RESOLUCION No.

POR MEDIO DEL CUAL SE OTORGA DE UN PERMISO DE VERTIMIENTOS Y SE ADOPTAN OTRAS DISPOSICIONES

Que técnicos de la Corporación procedieron a evaluar la información allegada, generándose el informe técnico **IT-05274-2024** del **13 de agosto de 2024**, en el cual se formularon observaciones y conclusiones las cuales hacen parte integral del presente trámite ambiental, en cuanto a lo siguiente:

Imagen 1. Diseño de las zanjas de infiltración.

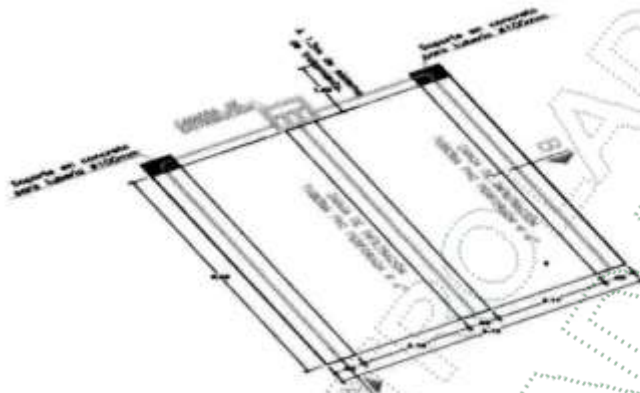
De acuerdo con el documento CE-12105 de fecha de 25 de Julio del 2024, se menciona la realización de prueba de infiltración al área de estudio por medio de infiltrómetro donde: "...Se realizan 6 mediciones cada 10 minutos hasta el minuto 60, luego 7 mediciones cada 20 minutos hasta el minuto 200 (más la lectura inicial y tres lecturas más de reposición de agua en los cilindros, para un total de 3,3 horas de prueba) y muy importante, hasta alcanzar la velocidad de infiltración básica, que es aquella en donde a tiempos de lectura iguales le correspondan descensos en el nivel del agua iguales..."

Así mismo, se menciona que de acuerdo con las mediciones realizadas bajo la metodología descrita anteriormente la tasa de infiltración básica es de 150 mm/h, por otra parte, se calcula el área de 37.8 m2, y se proponen 3 zanjas de infiltración con una longitud mínima de 6 metros.

ARTÍCULO TERCERO APROBAR EL SISTEMA DE INFILTRACIÓN, para la entrega del efluente del STARD del Restaurante Donde Pino, que se describe a continuación:
